RELATÓRIO DE CONSULTA PÚBLICA

Estudo de Impacte Ambiental

**AMPLIAÇÃO DA INSTALAÇÃO AVÍCOLA QUINTA D. DINIS
(Projeto de Execução)**

MEIGAL CONSTRUÇÃO E ADMINISTRAÇÃO DE PROPRIEDADES S.A.

Fig-1

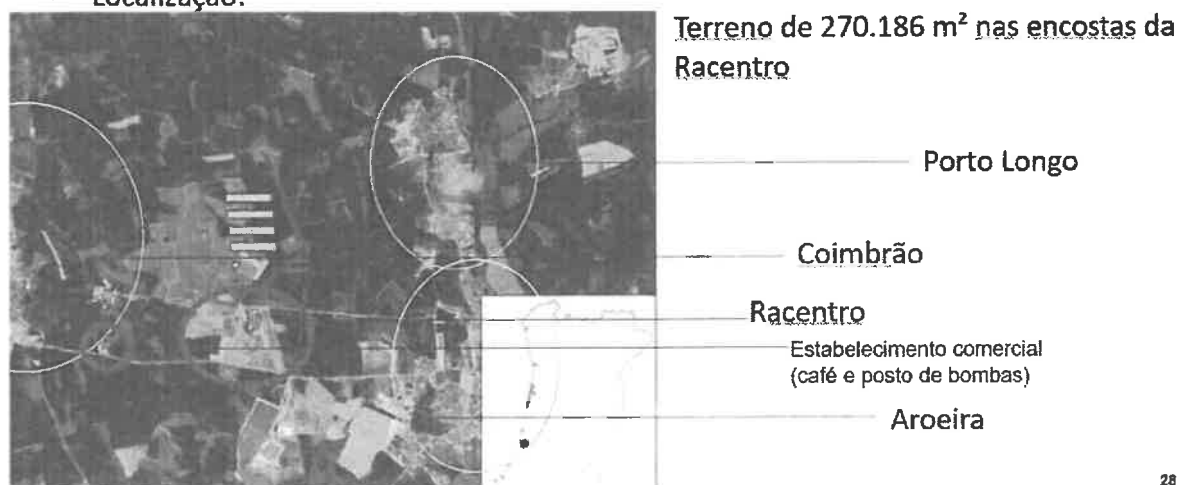
Na N109-9 existe um Estabelecimento comercial (café e posto de bombas)-Fig.1

Fig. 4

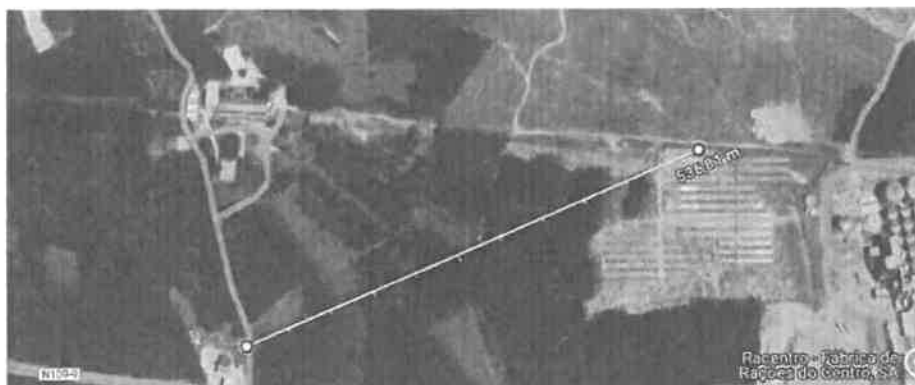
Distância as casas do
Coimbrão 420m

Estabelecimento
comercial
(café e posto de
bombas): 536m

Fig 8.

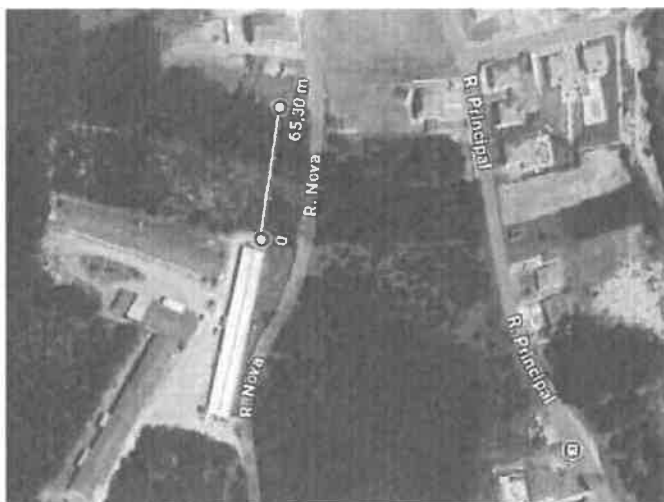
O Estudo de Impacto Ambiental (EIA) não considera adequadamente os efeitos cumulativos relacionados às habitações e espaços comerciais das instalações da Racentro, assim como de outras instalações agropecuárias existentes. Um exemplo significativo é a presença de dois aviários localizados na localidade de Aroeira: um a menos de 40 metros das residências e outro a menos de 70 metros (Fig. 7 e Fig 8)

Distância de aviário existente as casas em Aroeira a menos de 40 m

No **Plano Diretor Municipal (PDM) de Leiria**, a distância mínima exigida para a instalação de aviários intensivos em relação a habitações ou estabelecimentos comerciais é de **500 metros**. Este requisito está alinhado com regulamentações mais restritivas para instalações agropecuárias de grande escala, como aviários intensivos, devido ao seu impacto ambiental e na qualidade de vida das populações próximas.
